**Table GIRT de l'unité d'aménagement (UA) 111-61  
Fiche – Évaluation des solutions possibles  
aux préoccupations - PAFIO**

1. IDENTIFICATION	
Personne ou organisme émetteur de préoccupation	Document de référence
Société Sipuminu inc.	
2. PRÉOCCUPATION	
Usage : X	
Opérationnelle :	
Brève description de la préoccupation et des objectifs poursuivis afin de résoudre la problématique ou d'améliorer la situation :	
<p>Cette récolte supplémentaire nous préoccupe grandement étant donné son impact dans la diminution de la qualité de l'eau et d'une augmentation potentielle de la sédimentation. Il est important de savoir que le ruisseau du « neuvième mille » est un tributaire important en raison de la présence de la fosse du « 9-mille ». <b>Le calcul de l'aire équivalente de coupe (AÉC) sera nécessaire.</b></p> 	
3. LOCALISATION DE LA PRÉOCCUPATION	
Situer brièvement le territoire concerné par la préoccupation :	
<p>INDIA_CR_436 La fosse du « 9-mille »</p>

Secteur du PAS TBE dans la ZHR

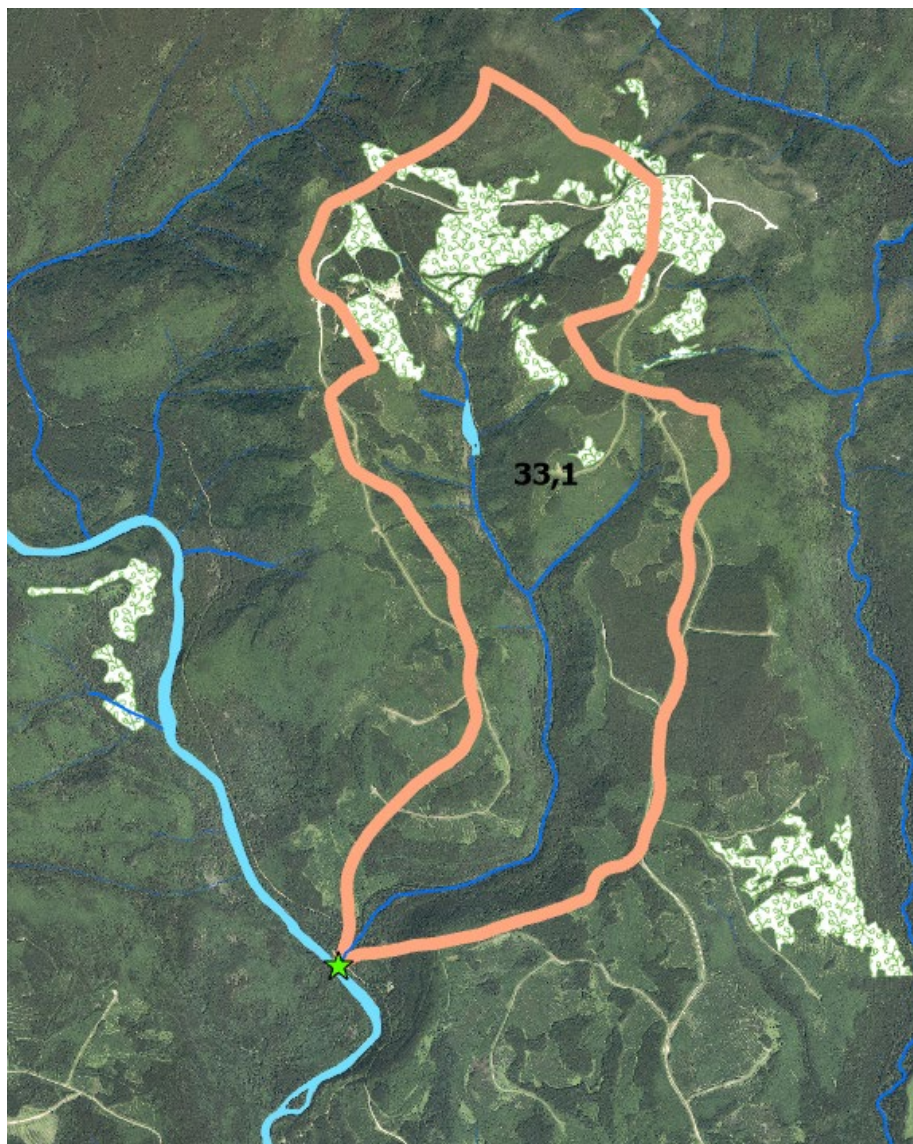
- le résultat d'AEC est sous les 50%
- les secteurs ont été visités. Ils sont très affectés avec une très forte mortalité et répondent à la définition relativement au VOIC sur la structure d'âge (voir ci-haut)
- une mesure d'harmonisation est prise concernant les secteurs à l'intérieur de la ZHR.

Les secteurs ne seront pas récoltés en 2025 mais pourront l'être lorsque la récolte TBE sera possible dans la ZHR.

<b>8. SOLUTIONS PRÉCONISÉES PAR LA TABLE</b>
<p><b>Identifier parmi les éléments de solutions potentielles ceux qui sont préconisés par la Table :</b></p> <p>La solution proposée est adoptée par la table.</p>
<b>9. ÉLÉMENTS PERMETTANT DE MESURER LE RESPECT DE LA MESURE D'HARMONISATION</b>
<p><b>Identifier les éléments qui permettront de vérifier que la mesure d'harmonisation a été respectée et les intégrer au R176.</b></p>
<b>10. CONSIDÉRATIONS IMPORTANTES ET AUTRES COMMENTAIRES</b>
